Povodí Labe, státní podnik

ČÍSLO JEDNACÍ
Pla/2023/013541

HRADEC KRÁLOVÉ
17.3.2023

Obnova inženýrských sítí v lokalitě na Mýtě a shybek pod Jizerou, k.ú. Semily

SITUACE TRVALÉHO ZÁBORU M 1:250

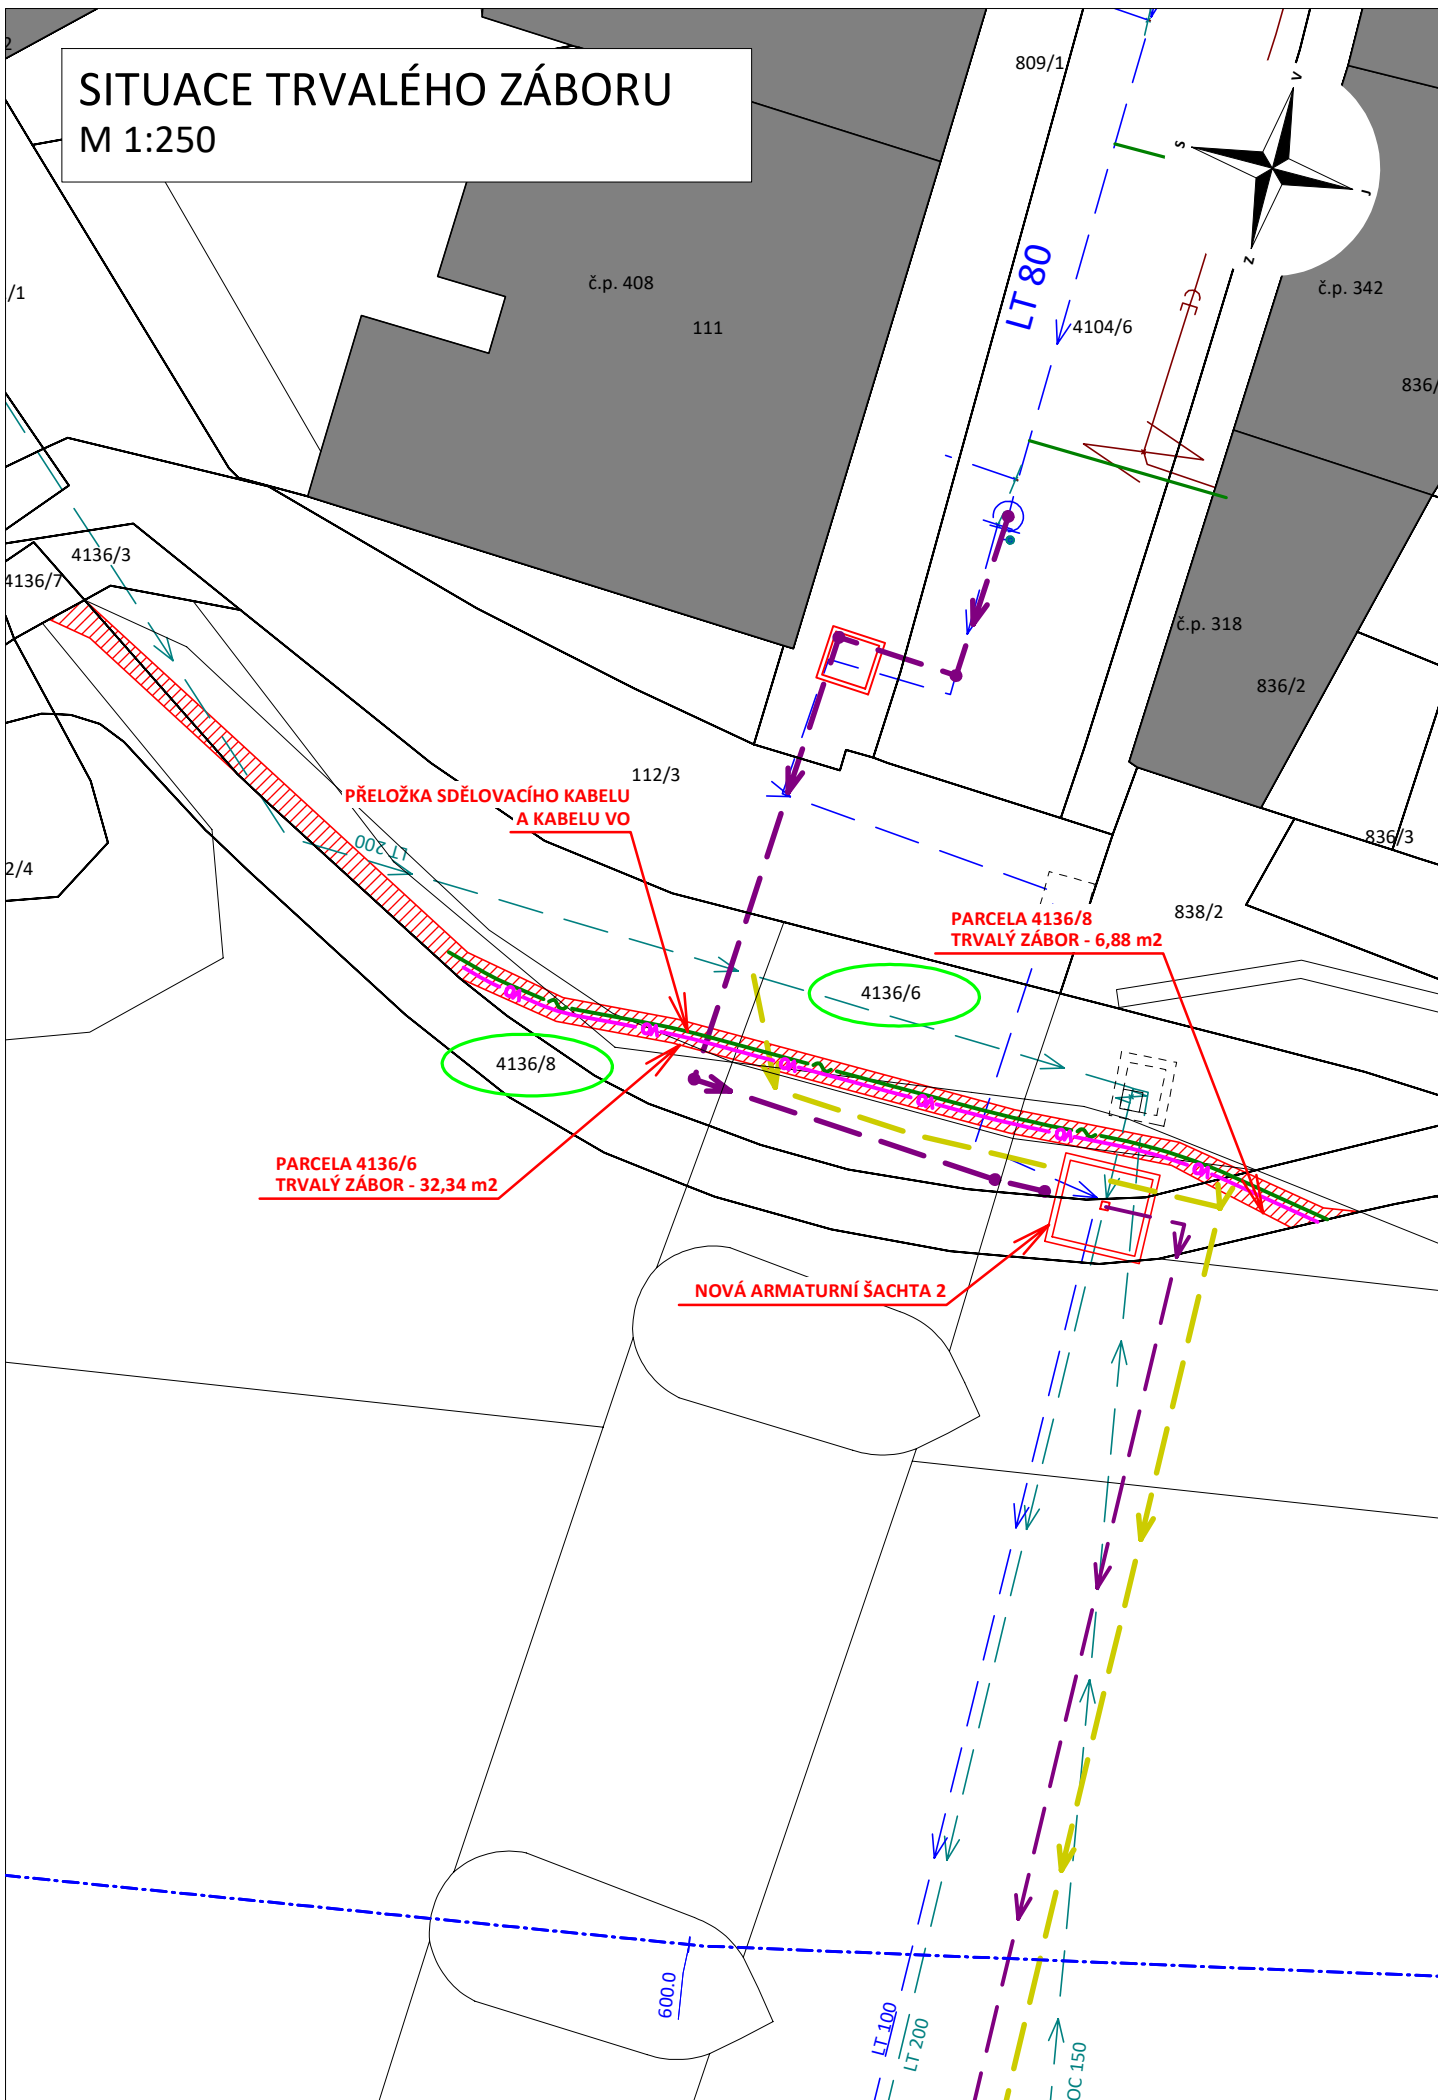
- Podél významného vodního toku musí být zachován volný nezastavěný pruh šíře 8 m pro jeho správu a údržbu (případná zde umístěná zařízení musí být přejezdná mechanizací). Případné zásahy do tohoto pruhu budou konzultovány se zástupcem Povodí Labe, státní podnik, provozní středisko Turnov.

- V tomto pruhu nesmí dojít k negativnímu ovlivnění odtokových poměrů umístováním staveb nebo změnami nivelety terénu. Zařízení staveniště, stavební materiál a výkopek ze stavby bude uložen mimo tento pruh.

- Vyústní trubka v čele vyústního objektu dešťové kanalizace bude situována mírně šikmo po směru proudění v toku. Při budování vyústního objektu musí být zásah do břehových úprav minimalizován. Vyústní trubka nebude vyčnívat přes čelo vyústního objektu o více jak 0,1 m. Vyústní trubka bude umístěna cca 20 – 30 cm nad hladinou vody při běžném průtoku.

- Vyústní objekt bude respektovat stávající profil koryta vodního toku a nebude tvořit překážku v průtočném profilu. V rámci vybudování vyústního objektu požadujeme sanovat stávající břehové úpravy 1m na každou stranu od vyústního objektu.

- Způsob křížení překopem požadujeme konzultovat a detailně projednat se zástupcem správce toku [REDACTED]
- Krytí chráničky v korytě vodního toku požadujeme min. 1,2 m od stabilního dna. V místě křížení požadujeme na břehovou hranu umístit ocelové výtyčky a doložit geodetické zaměření chráničky v místě křížení.

- V místě křížení požadujeme dno a břehové úpravy sanovat min 1,5 m na každou stranu od osy křížení.
- Dotčení pozemků koryta vodního toku a břehových úprav požadujeme protokolárně předat zástupci [REDACTED] před zahájením i po dokončení prací.
